Detaljplan för Alingsås, Verksamhetsområde Norr, Etapp 2 (Bälinge 6:16 m.fl.)

Samrådsredogörelse

Upprättad 2023-10-24

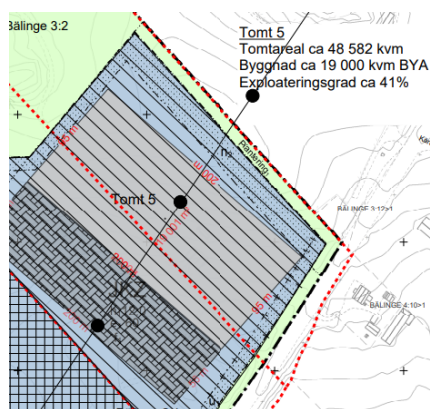
något som kommunen får bekosta. Fastighetsägare 3 ska inte stå/belastas för en sådan kostnad. Man bör även ta i beaktande tidigare punkt, då den naturliga avrinningen mot fastighetsägare 3:s mark kommer öka markant.

4. Buller av olika slag är även något som påverkar boskapen, som gör dem nervösa, rädda och skapar flyktbeteende. Att göra Bälinge 3:2 som sträcker sig längs med matproducerande åkermark till en naturlig buffert kan enligt fastighetsägaren lösa några av planens konsekvenser. Det kan även bevara kulturminnena som finns på Bälinge 3:2 i form av hållristningar och jättegrutor som i planförslaget är borttagna/bortsprängda som fastighetsägaren finner viktiga att bevara.

3. *Åkerdräneringar som sträcker sig utanför planområdet kommer att återställas och ledas om så att intilliggande åkermark inte påverkas. I samband med detaljprojekteringen inför schaktarbeten kommer åkerdräneringsledningarnas skick och läge utredas vidare och eventuella åtgärder bekostas av exploateringen. Det redogörs för i planbeskrivningen under kapitel 10. Genomförande.*
